TRANS/WP.29/935
30 juillet 2003

Forum mondial de l'harmonisation des Règlements
concernant les véhicules (WP.29)

PROJET DE COMPLÉMENT 23 À LA SÉRIE 03
D'AMENDEMENTS AU RÈGLEMENT N° 37

(Lampes à incandescence)

Feuille R10W/1

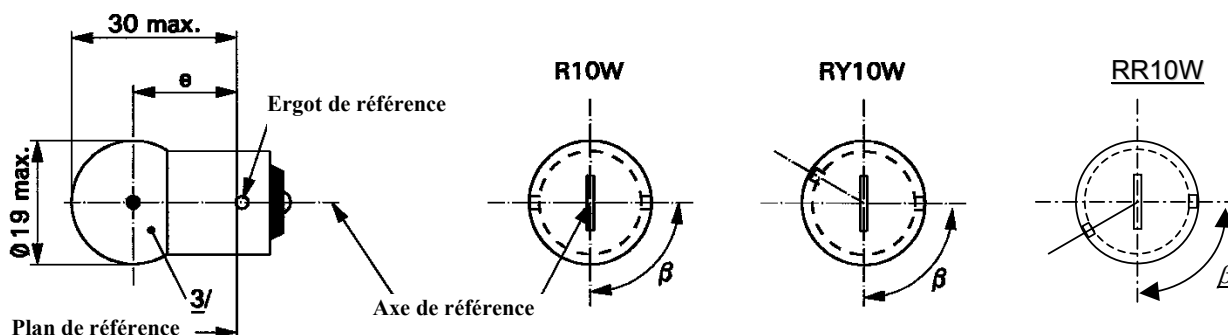
Feuille R10W/1, remplacer par la nouvelle feuille R10W/1 (Catégories R10W, RY10W et RR10W).

Dimensions en mm		Lampe à incandescence de fabrication courante			Lampe à incandescence-étalon	
		min.	nom.	max.	<u>4/</u>	
e		17,5	19,0	20,5	19,0 ± 0,3	
Déviation latérale <u>2/</u>				1,5	0,3 max.	
β		60°	90°	120°	90° ± 5°	
Culot		R10W: BA 15s RY10W: BAU 15s RR10W: BAW 15s	suivant la Publication 60061 de la CEI		(feuille 7004-11A-9) <u>1/</u> (feuille 7004-19-1) (feuille 7004-11E-1)	
CARACTÉRISTIQUES ÉLECTRIQUES ET PHOTOMÉTRIQUES						
Valeurs nominales		Volts	6 <u>5/</u>	12	24	12
		Watts	10			10
Tension d'essai		Volts	6,75	13,5	28,0	13,5
Valeurs normales	Watts	R10W	11 max.		14 max.	11 max.
		RY10W				
		RR10W	<u>5/</u>	11 max.		11 max.
	Flux lumineux	R10W	125 ± 20 %			
		RY10W	75 ± 20 %			
RR10W		<u>5/</u>	30 ± 25 %			
Flux lumineux de référence à 13,5 V environ		Lumière blanche:	125 lm			
		Lumière jaune-auto:	75 lm			
		Lumière rouge:	30 lm

- 1/ Les lampes à incandescence R10W à culot BA15d peuvent être utilisées pour des buts spéciaux; elles ont les mêmes dimensions.
- 2/ Déviation latérale maximale du centre du filament par rapport à deux plans perpendiculaires contenant tous deux l'axe de référence mais dont un seul comprend l'axe de l'ergot de référence.
- 3/ La lumière émise par les lampes à incandescence de fabrication courante doit être blanche pour la catégorie R10W, jaune-auto pour la catégorie RY10W et rouge pour la catégorie RR10W (voir aussi la note 4/).
- 4/ La lumière émise par les lampes à incandescence-étalons doit être blanche pour la catégorie R10W, blanche ou jaune-auto pour la catégorie RY10W et blanche ou rouge pour la catégorie RR10W.
- 5/ Dans la catégorie RR10W, la tension nominale de 6 V n'est jamais prescrite.

Feuille W5W/1

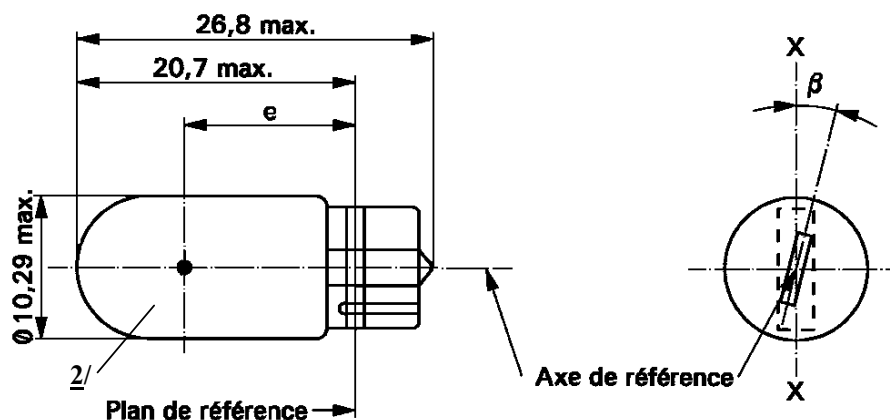
Feuille W5W/1, remplacer par la nouvelle feuille W5W/1 (Catégories W5W, WY5W et WR5W).

Dimensions en mm		Lampe à incandescence de fabrication courante			Lampe à incandescence-étalon
		min.	nom.	max.	<u>3/</u>
e		11,2	12,7	14,2	12,7 ± 0,3
Déviat. latérale	<u>1/</u>			1,5	0,5 max.
β		- 15°	0°	+ 15°	0° ± 5°
Culot W2.1x9.5d suivant la Publication 60061 de la CEI (feuille 7004-91-3)					
CARACTÉRISTIQUES ÉLECTRIQUES ET PHOTOMÉTRIQUES					
Valeurs nominales	Volts	6 <u>4/</u>	12	24	12
	Watts	5			5
Tension d'essai	Volts	6,75	13,5	28,0	13,5
Valeurs normales	Watts	5,5 max.		7,7 max.	5,5 max.
	Flux lumineux	W5W	50 ± 20 %		
		WY5W	30 ± 20 %		
	WR5W	<u>4/</u>	12 ± 25 %		
Flux lumineux de référence à 13,5 V environ		Lumière blanche:	50 lm		
		Lumière jaune-auto:	30 lm		
		Lumière rouge:	12 lm

- 1/ Déviation latérale maximale du centre du filament par rapport à deux plans perpendiculaires contenant tous deux l'axe de référence mais dont un seul comprend l'axe X-X.
- 2/ La lumière émise par les lampes à incandescence de fabrication courante doit être blanche pour la catégorie W5W, jaune-auto pour la catégorie WY5W et rouge pour la catégorie WR5W (voir aussi la note 3/).
- 3/ La lumière émise par les lampes à incandescence-étalons doit être blanche pour la catégorie W5W, blanche ou jaune-auto pour la catégorie WY5W et blanche ou rouge pour la catégorie WR5W.
- 4/ Dans la catégorie WR5W, la tension nominale de 6 V n'est jamais prescrite.

CATÉGORIES P19W, PY19W, PR19W, PS19W, PSY19W ET PSR19W **Feuille P19W/1**

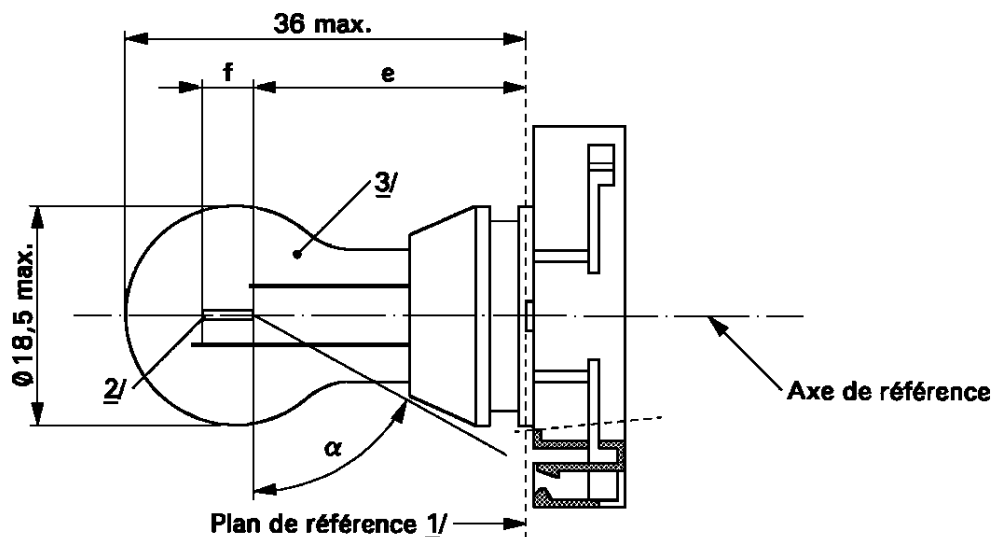
Feuilles P19W/1 à P19W/3, remplacer par les nouvelles feuilles P19W/1 à P19W/3 (Catégories P19W, PY19W, PR19W, PS19W, PSY19W et PSR19W).

- 1/ Le plan de référence est le plan déterminé par les points de contact de l'ensemble culot-douille.
- 2/ Aucune prescription ne restreint véritablement le diamètre du filament mais l'objectif est qu'il ne dépasse pas 1,1 mm.
- 3/ La lumière émise par les lampes de fabrication courante doit être blanche pour les catégories P19W et PS19W, jaune-auto pour les catégories PY19W et PSY19W, et rouge pour les catégories PR19W et PSR19W (voir également la note 8/).

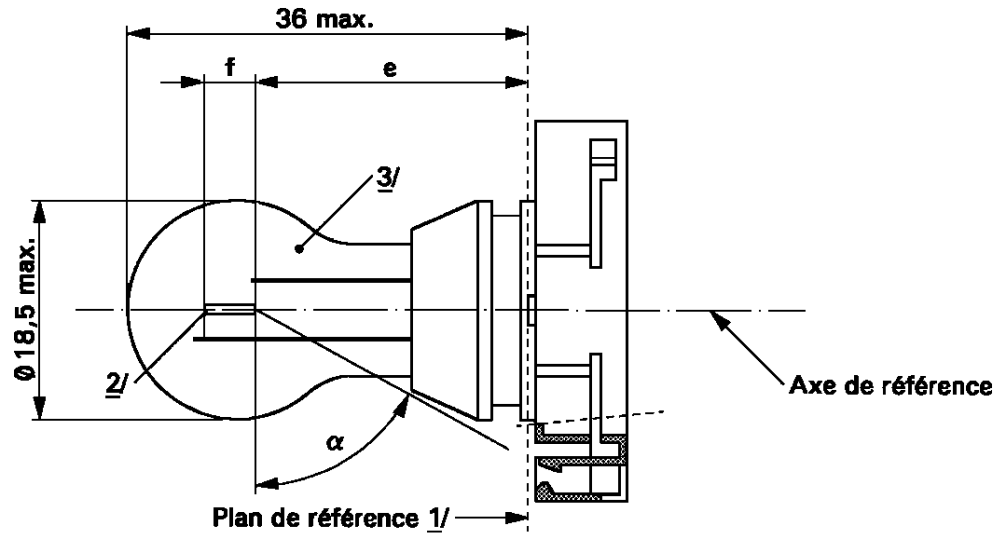
Feuilles P24W/1 à P24W/3, remplacer par les nouvelles feuilles P24W/1 à P24W/3 (Catégories P24W, PY24W, PR24W, PS24W, PSY24W et PSR24W).

- 1/ Le plan de référence est le plan déterminé par les points de contact de l'ensemble culot-douille.
- 2/ Aucune prescription ne restreint véritablement le diamètre du filament mais l'objectif est qu'il ne dépasse pas 1,1 mm.
- 3/ La lumière émise par les lampes de fabrication courante doit être blanche pour les catégories P24W et PS24W, jaune-jaune pour les catégories PY24W et PSY24W, et rouge pour les catégories PR24W et PSR24W (voir également la note 8/).

Feuille PR21/5W/1

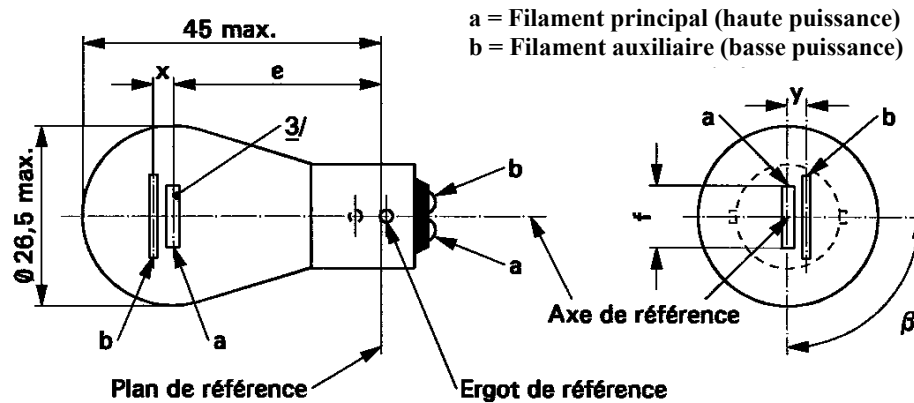
Ajouter à la fin les nouvelles feuilles de données PR21W/1, PR21/4W/1, PR21/5W/1 et PR27/7W/1, ainsi conçues.

Dimensions en mm		Lampe à incandescence de fabrication courante 4/			Lampe à incandescence-étalon	
		min.	nom.	max.	5/	
e	12 V		31,8 1/		31,8 ± 0,3	
	24 V	30,8	31,8	32,8		
f	12 V			7,0	7,0 + 0/- 2	
Déviation latérale 2/	12 V			1/	0,3 max.	
	24 V			1,5		
x, y	12 V		1/		2,8 ± 0,3	
x	24 V 3/	-1,0	0	1,0		
y	24 V 3/	1,8	2,8	3,8		
β		75°	90°	105°	90° ± 5°	
Culot BAW15d selon la Publication 60061 de la CEI (feuille 7004-11E-1)						
CARACTÉRISTIQUES ÉLECTRIQUES ET PHOTOMÉTRIQUES						
Valeurs nominales	Volts	12		24		12
	Watts	21	5	21	5	21/5
Tension d'essai	Volts	13,5		28,0		13,5
Valeurs normales	Watts	26,5 max.	6,6 max.	29,7 max.	11,0 max.	26,5 et 6,6 max.
	Flux lumineux ± %	105 20	8 25	105 20	10 25	
Flux lumineux de référence à 13,5 V environ		Lumière blanche:		440 et 35 lm		
		Lumière rouge:		105 et 8 lm

LAMPES À INCANDESCENCE POUR MOTOCYCLES

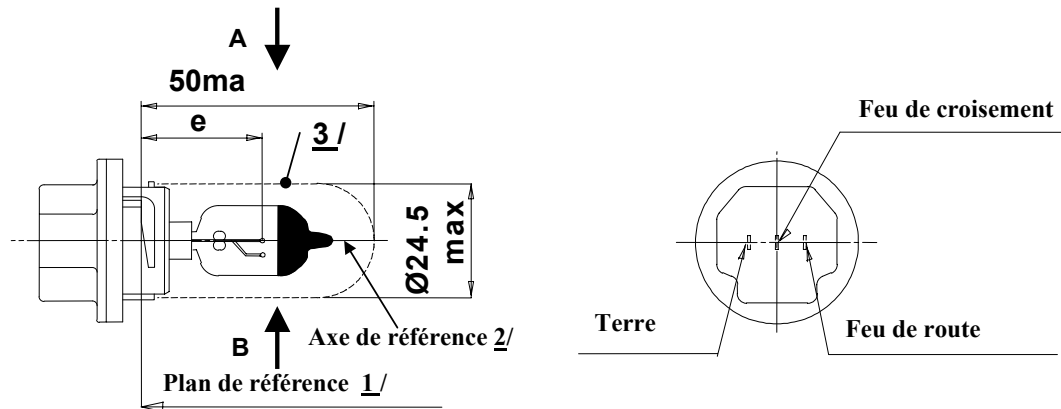
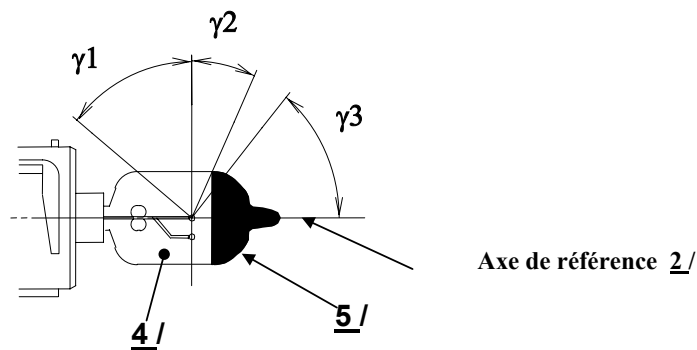
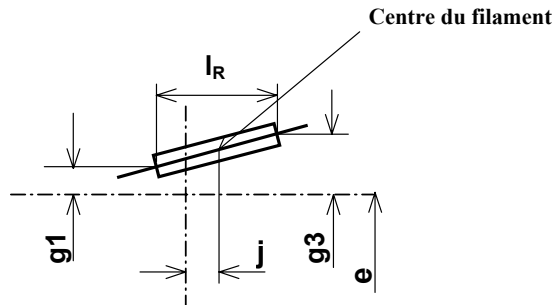
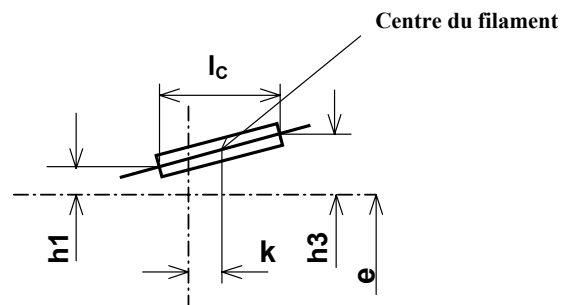
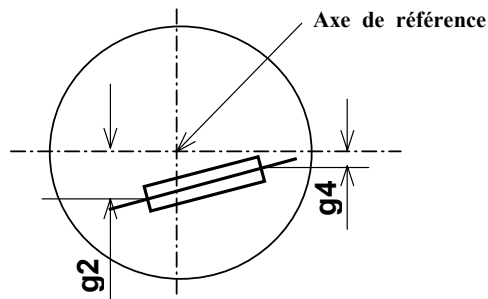
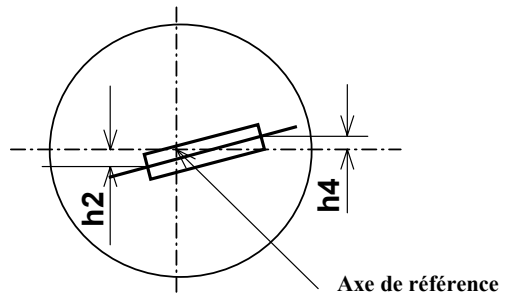
Ajouter à la fin les nouvelles feuilles HS5/1 à HS5/4.

Figure 2 Partie sans distorsion 4/ et calotte noire 5/

3/ L'ampoule et les fixations ne doivent pas dépasser l'enveloppe comme indiqué sur la figure 1. L'enveloppe et l'axe de référence sont concentriques.

4/ L'ampoule doit être exempte de distorsion optique dans les angles γ_1 et γ_2 . Cette exigence s'applique à la totalité de la circonférence de l'ampoule comprise dans les angles γ_1 et γ_2 .

5/ L'occultation doit être réalisée au moins jusqu'à l'angle γ_3 . Elle doit s'étendre au moins jusqu'à la partie cylindrique de l'ampoule et sur la totalité du sommet de celle-ci.
